改善箇所説明図

ブレーキ液漏れ警告灯

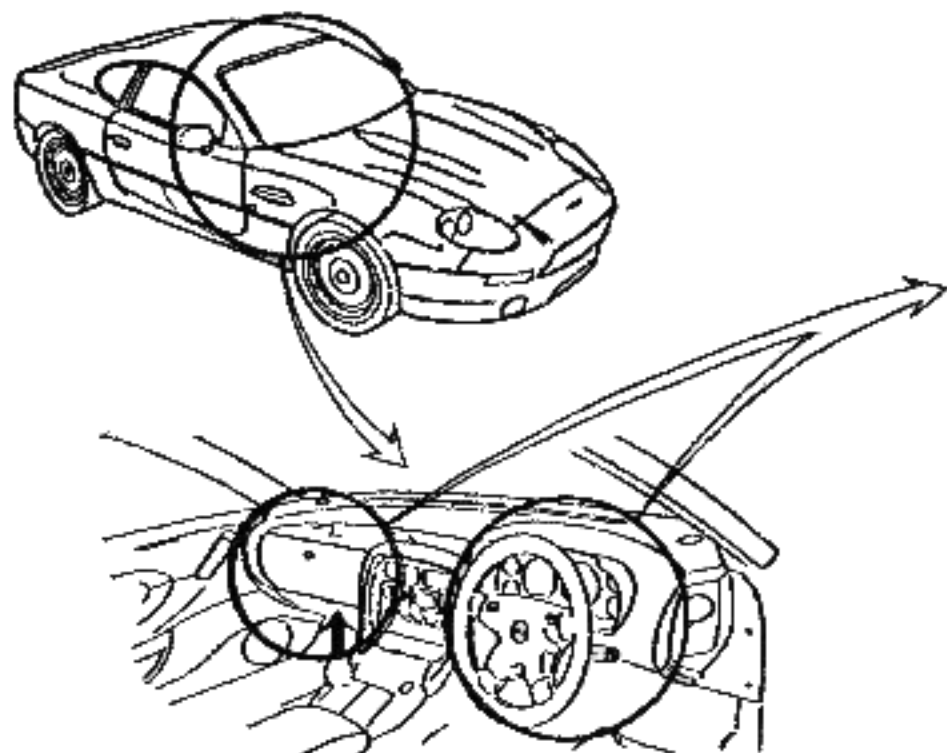
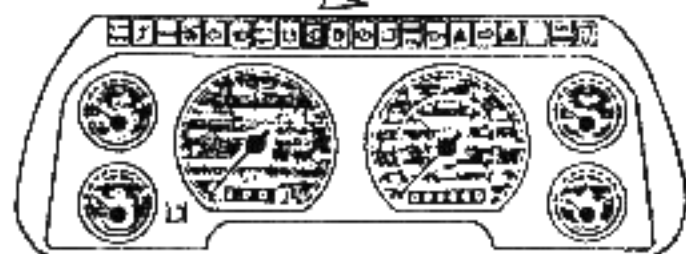
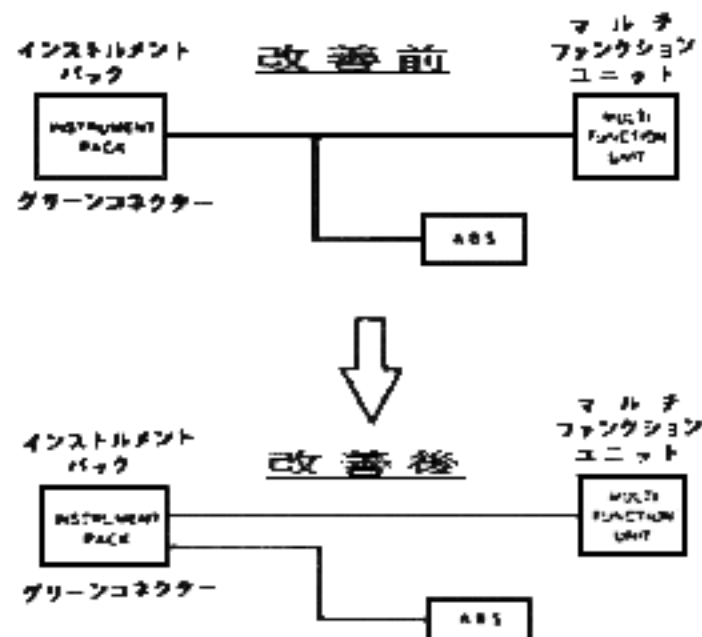
不具合発生箇所

ブレーキ液漏れ警告灯の球切れ確認用配線が誤って配線されており、イグニッションスイッチを入れた際に点灯しないものがある。

改善内容 全車両、配線を追加する。
